美浜発電所保安規定審査資料	R0
提出年月日	2022年 2月28日

美浜発電所原子炉施設保安規定変更認可申請書
審査資料

美浜発電所 原子炉施設保安規定

組織改正他に伴う保安規定の改正について

(1) 組織改正の概要・目的 (1 / 3)

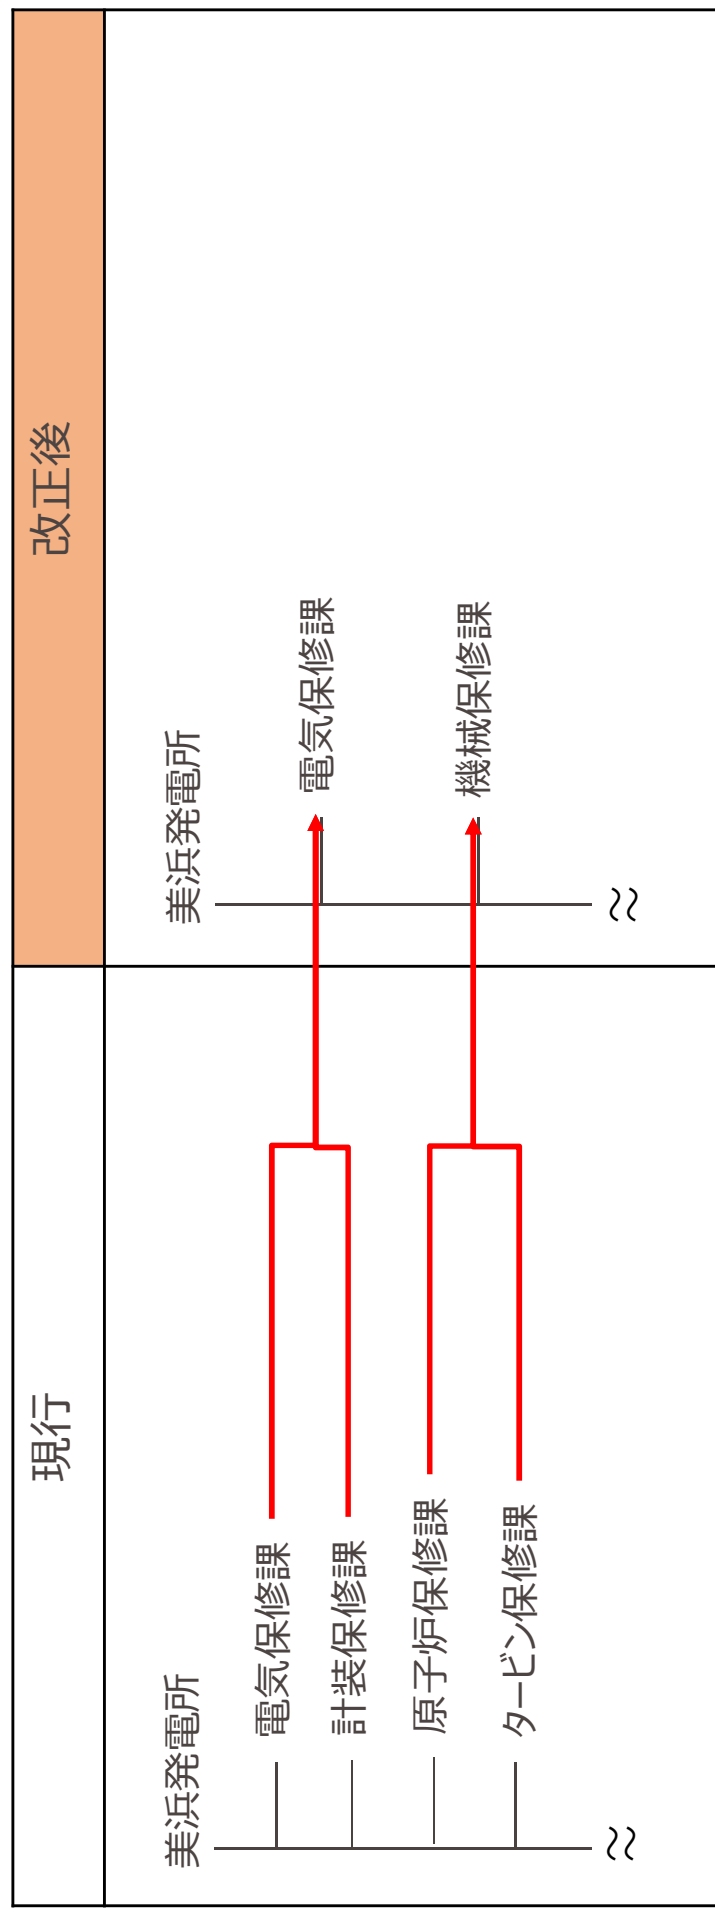
① 美浜発電所の保修課関係組織の統合

美浜発電所は1・2号が廃止措置体制となっており、その状態に合わせた最適な組織体制の構築のため、大飯発電所と同じく保修課を統合（※）する。

具体的には、「電気保修課」と「計装保修課」、「原子炉保修課」と「タービン保修課」を統合し、それぞれ「電気保修課」「機械保修課」とすることで、それぞれの要員のスキル向上や業務の幅を広げ、更なる安全性の向上を図る。

(1) 組織改正の概要・目的 (2 / 3)

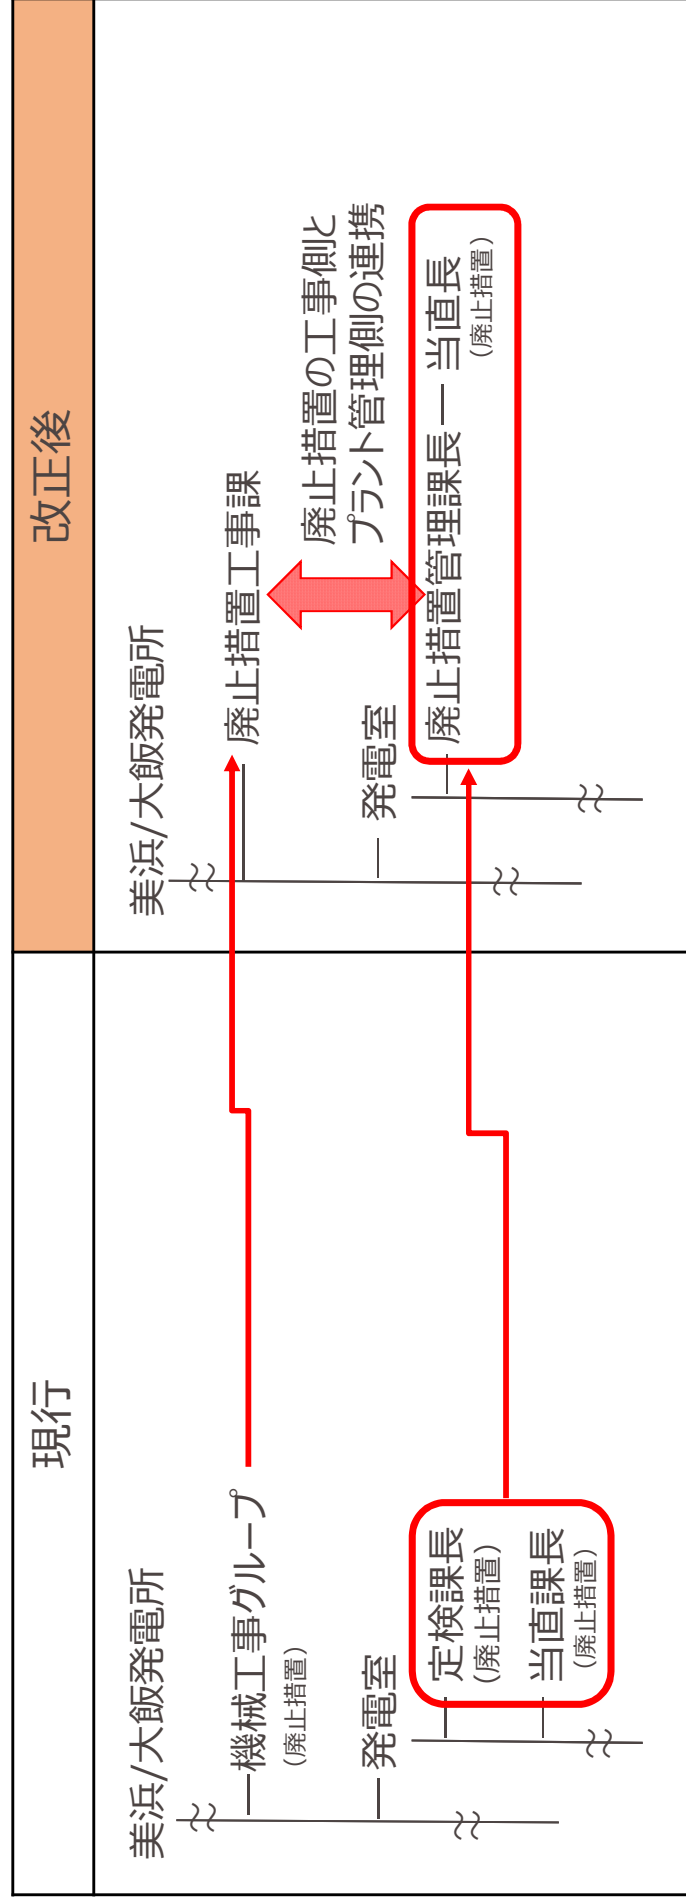
② 美浜および大飯発電所の廃止措置プラントにおける体制変更

美浜および大飯発電所において廃止措置工事が今後も継続していくことを踏まえ、廃止措置工事を新設することで、廃止措置に係る工事責任体制を明確化する。

また、発電室に廃止措置管理課長と当直長を新設することで、廃止措置に係る設備の維持管理体制を明確化する。

これにより、廃止措置工事の進捗によるプラント状態の変化について、工事側とプラント管理側での連携を図る。

(1) 組織改正の概要・目的 (3 / 3)

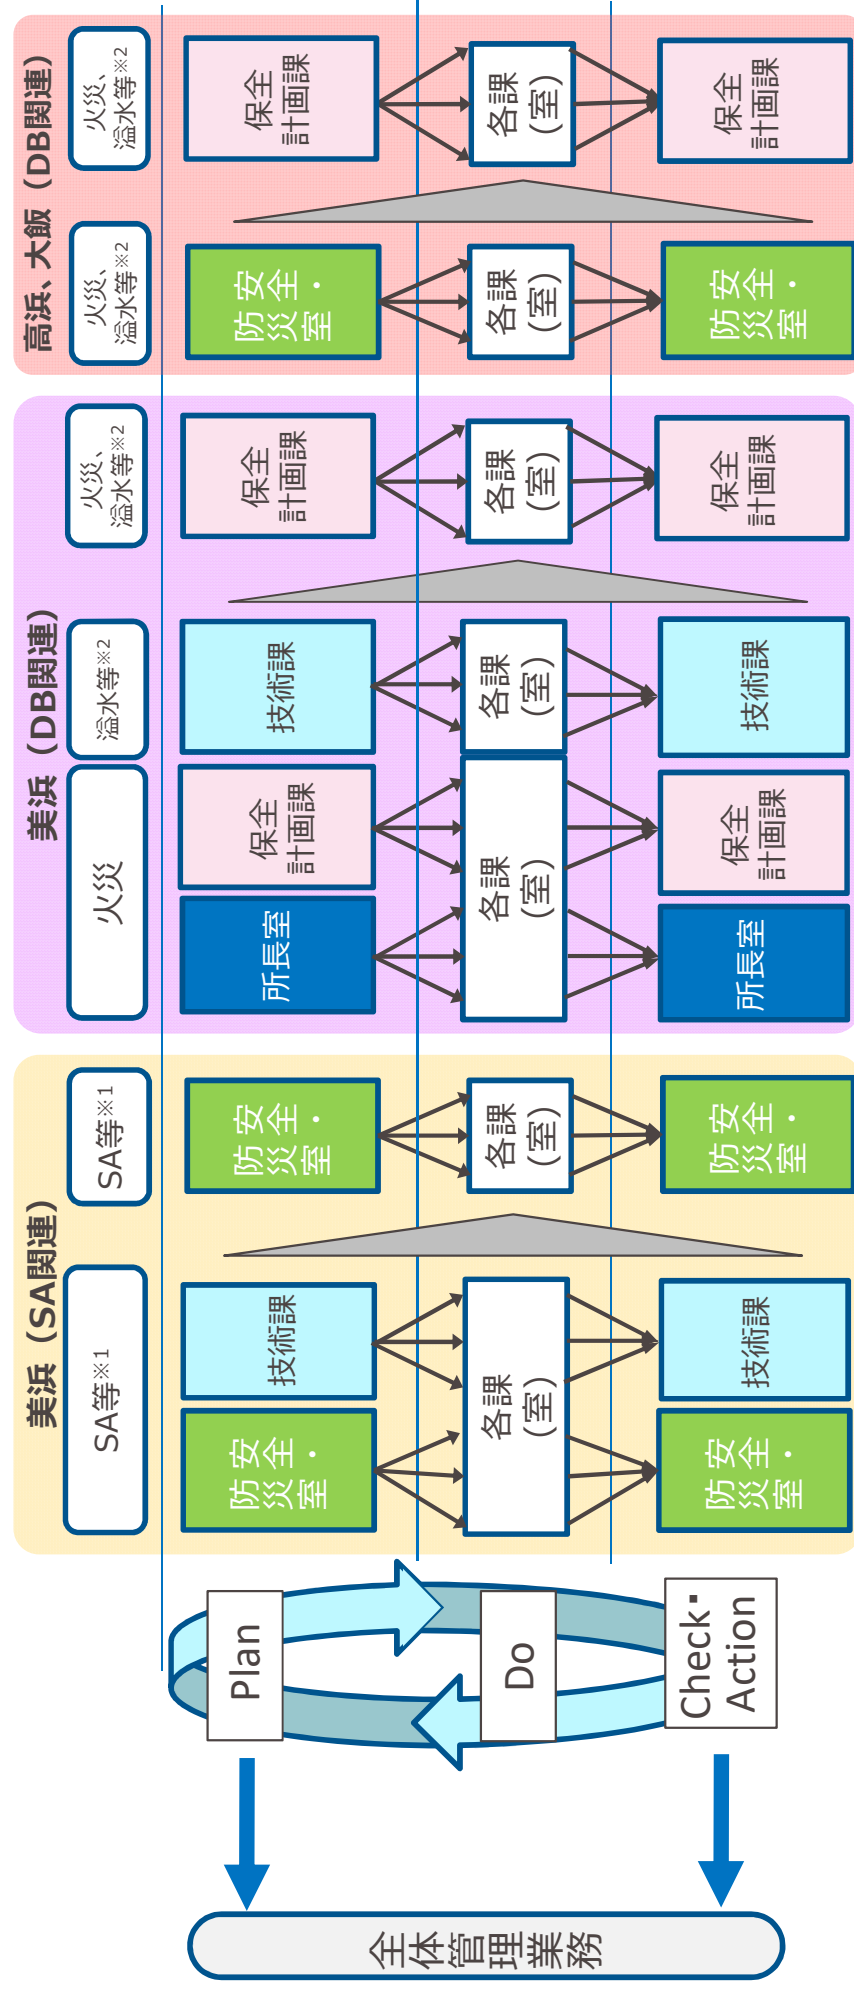
③ 美浜、高浜および大飯発電所の土木建築工事グループの廃止

土木建築関係の大型工事の増加に伴い設置した土木建築工事グループ（※）について、特定重大事故等対処施設工事の完了に伴い、廃止する。

現行	改正後
<p>美浜/高浜/大飯発電所</p>  <p>土木建築工事グループ</p>	<p>美浜/高浜/大飯発電所</p>  <p>廃止</p>

(2) 職務見直しの概要・目的 (3 / 4)

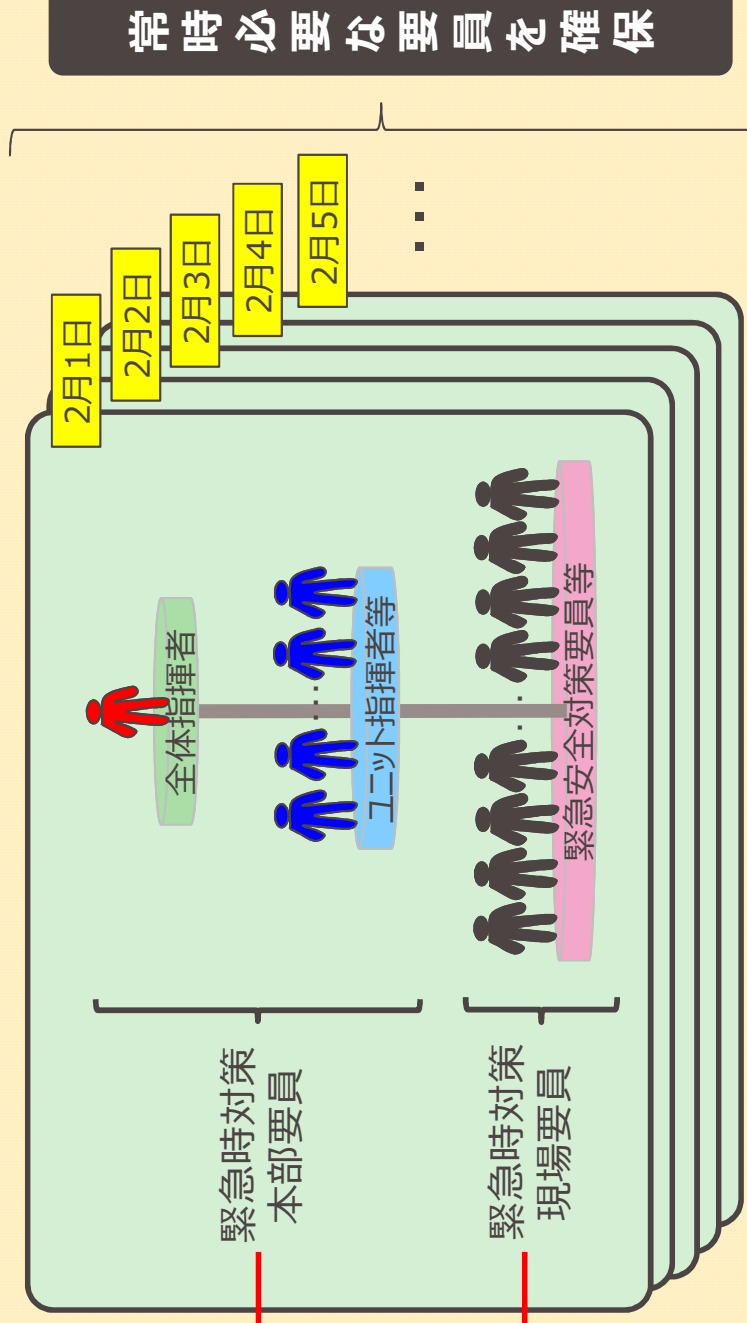
SA関連の総括業務の安全・防災室への一元化

- ① 重大事故等発生時および大規模損壊発生時の体制の整備に関する業務の総括に関する業務について、
- ② 原子力防災対策等に関する業務との関連を念頭に、美浜発電所において、①の業務を技術課から安全・防災室に移管し、一元的に対応できるようにする。 (高浜、大飯は一元化済み)

- ① 重大事故等発生時および大規模損壊発生時の体制の整備に関する業務の総括に関する業務
(技術課→安全・防災室に移管)

(2) 職務見直しの概要・目的 (4 / 4)

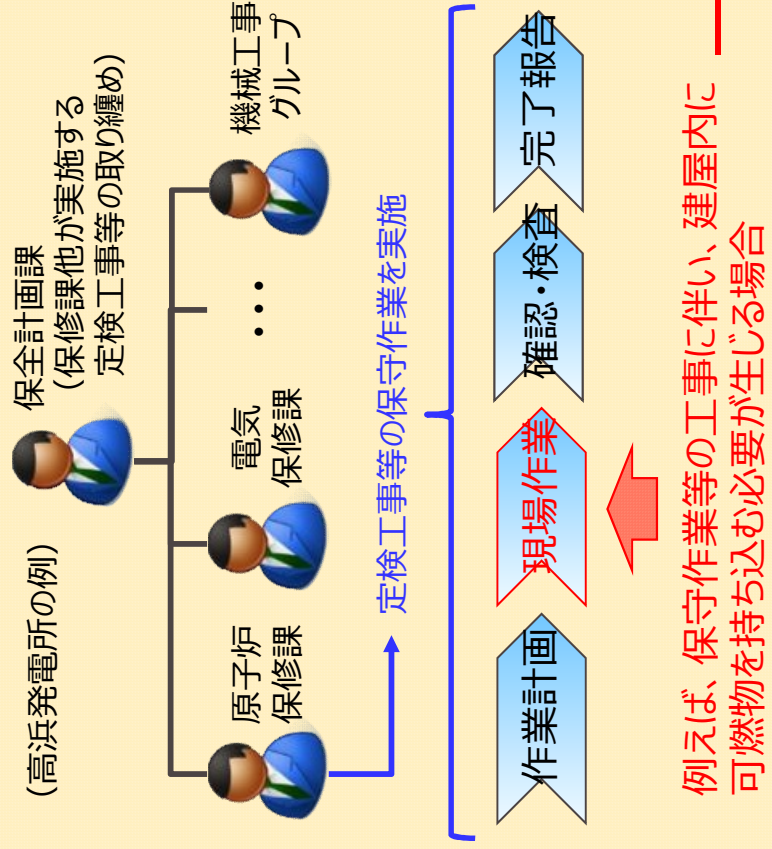
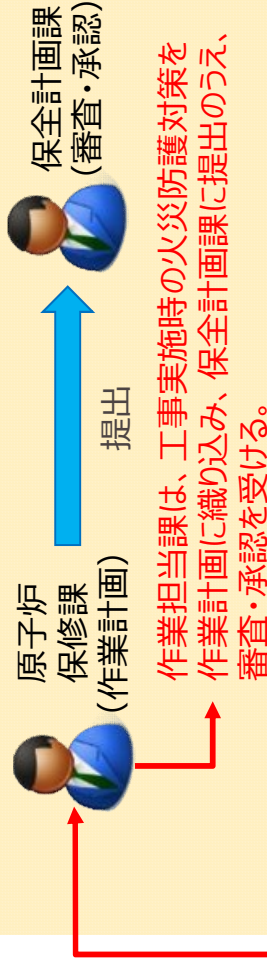
DB関連の総括業務の保全計画課への一元化

① 火災発生時、内部溢水発生時、火山影響等発生時、その他自然災害発生時等および有毒ガス発生時の体制の整備に関する業務の総括に関する業務について、②原子炉施設の保守、修理の総括に関する業務との関連を念頭に、各発電所ともに保全計画課に移管し、一元的に対応できるようにする。

① 火災発生時・・・の体制の整備に関する業務の総括に関する業務 (安全・防災室等→保全計画課に移管)

2. 組織改正他に伴う保安規定の変更内容 (7/7)

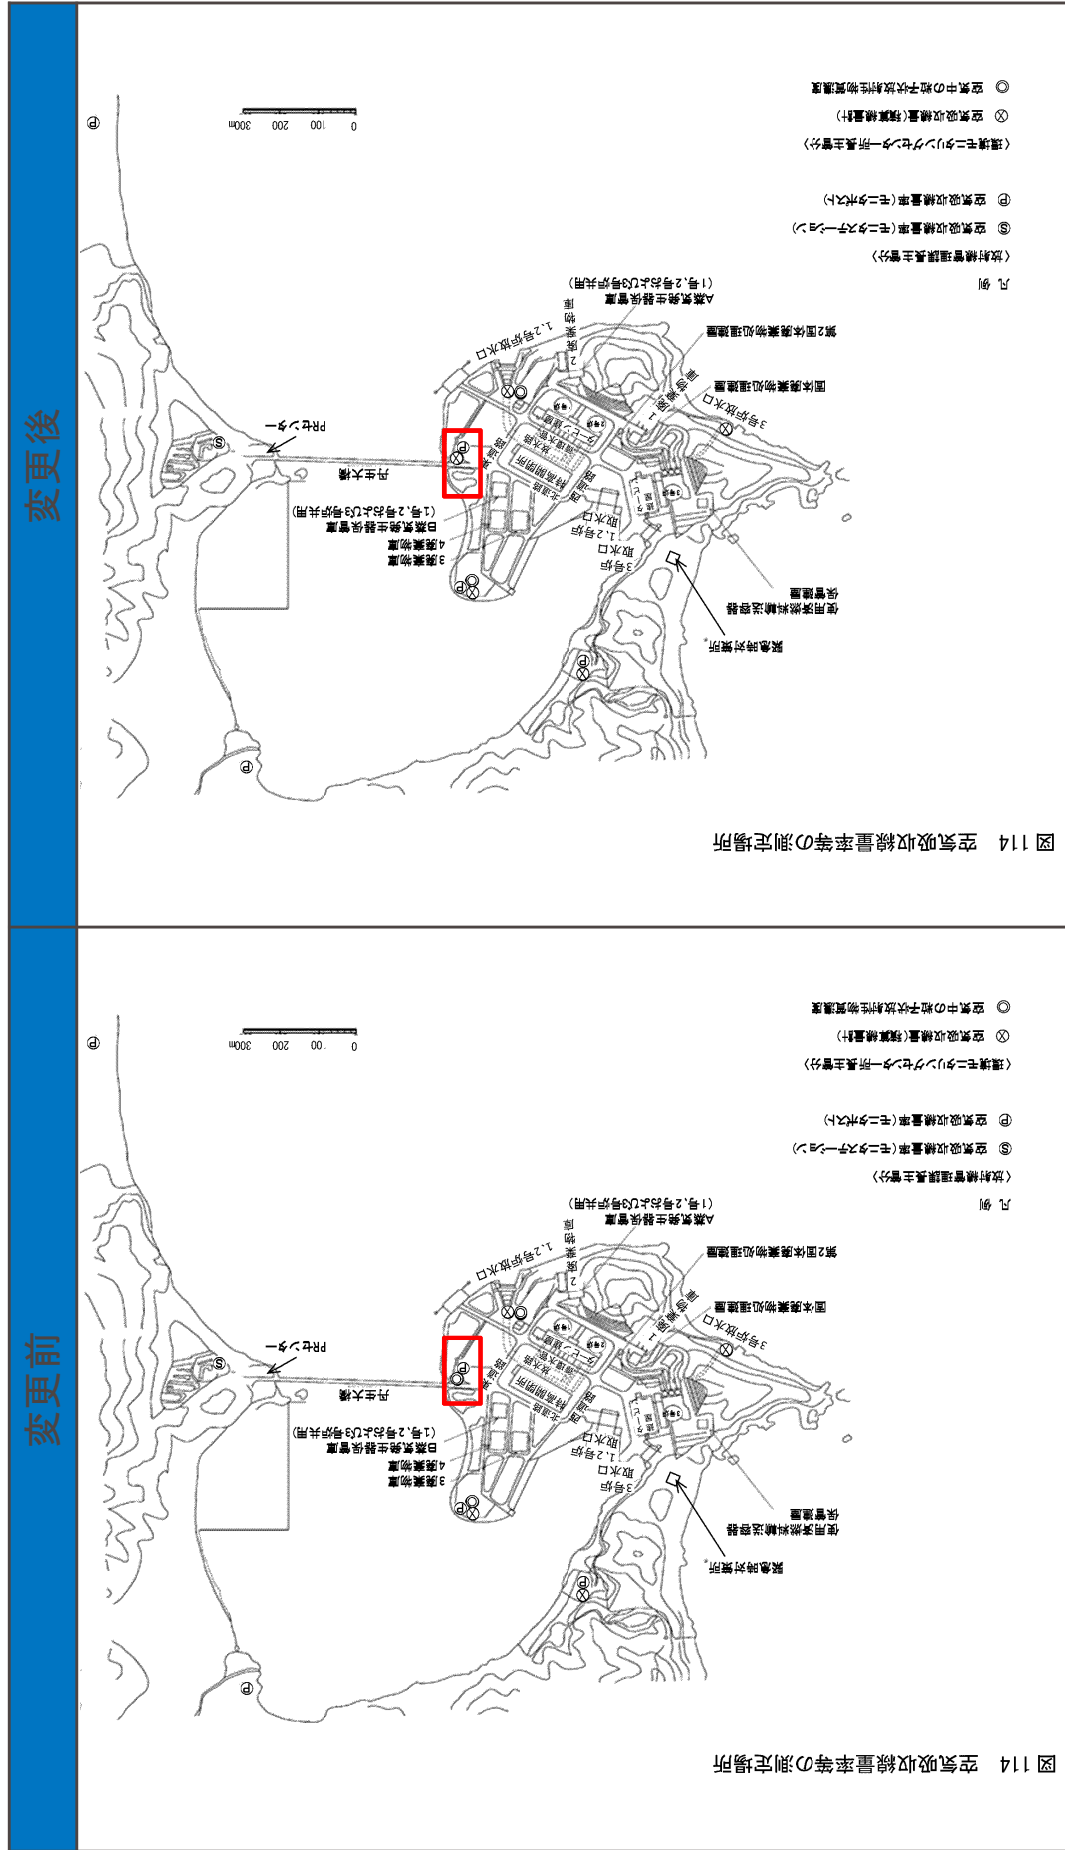
④ 美浜、高浜および大飯発電所における職務の見直し(2/2)

現行	改正後 (保安規定施行後)
【美浜】保安規定 (第18条の2)	<p>(内部溢水発生時の体制の整備)</p> <p>第18条の2 技術課長は、原子炉施設内において溢水が発生した場合 (以下、「内部溢水発生時」という。) における原子炉施設の保全のための活動を行う体制の整備として、次の各号を含む計画を策定し、所長の承認を得る。また、計画は、添付「火災、内部溢水、火山影響等、自然災害および有毒ガス発生時の対応に係る実施基準」に従い策定する。</p> <p>(1) 内部溢水発生時における原子炉施設の保全のための活動を行うために必要な要員の配置</p> <p>(2) 内部溢水発生時における原子炉施設の保全のための活動を行う要員に対する教育訓練</p> <p>(3) 内部溢水発生時における原子炉施設の保全のための活動を行うために必要な資機材の配備</p> <p>2. 各課 (室) 長 (当直課長を除く。) は、前項の計画に基づき、内部溢水発生時における原子炉施設の保全のための活動を行うために必要な体制および手順の整備を実施する。</p> <p>3. 各課 (室) 長は、第2項の活動の実施結果を取りまとめ、第1項に定める事項について定期的に評価を行うとともに、評価の結果に基づき必要な措置を講じ、技術課長に報告する。技術課長は、第1項に定める事項について定期的に評価を行うとともに、評価の結果に基づき必要な措置を講じる。</p> <p>4. 各課 (室) 長は、内部溢水の影響により、原子炉施設の保安に重大な影響を及ぼす可能性があるかと判断した場合は、所長、原子炉主任技術者および関係課 (室) 長に連絡するとともに、必要に応じて原子炉炉停止等の措置について協議する。</p>	<p>(内部溢水発生時の体制の整備)</p> <p>第18条の2 保全計画課長は、原子炉施設内において溢水が発生した場合 (以下、「内部溢水発生時」という。) における原子炉施設の保全のための活動を行う体制の整備として、次の各号を含む計画を策定し、所長の承認を得る。また、計画は、添付2に示す「火災、内部溢水、火山影響等、自然災害および有毒ガス発生時の対応に係る実施基準」に従い策定する。</p> <p>(1) 内部溢水発生時における原子炉施設の保全のための活動を行うために必要な要員の配置</p> <p>(2) 内部溢水発生時における原子炉施設の保全のための活動を行う要員に対する教育訓練</p> <p>(3) 内部溢水発生時における原子炉施設の保全のための活動を行うために必要な資機材の配備</p> <p>2. 各課 (室) 長 (当直課長を除く。) は、前項の計画に基づき、内部溢水発生時における原子炉施設の保全のための活動を行うために必要な体制および手順の整備を実施する。</p> <p>3. 各課 (室) 長は、第2項の活動の実施結果を取りまとめ、第1項に定める事項について定期的に評価を行うとともに、評価の結果に基づき必要な措置を講じ、保全計画課長に報告する。保全計画課長は、第1項に定める事項について定期的に評価を行うとともに、評価の結果に基づき必要な措置を講じる。</p> <p>4. 各課 (室) 長は、内部溢水の影響により、原子炉施設の保安に重大な影響を及ぼす可能性があるかと判断した場合は、所長、原子炉主任技術者および関係課 (室) 長に連絡するとともに、必要に応じて原子炉炉停止等の措置について協議する。</p>
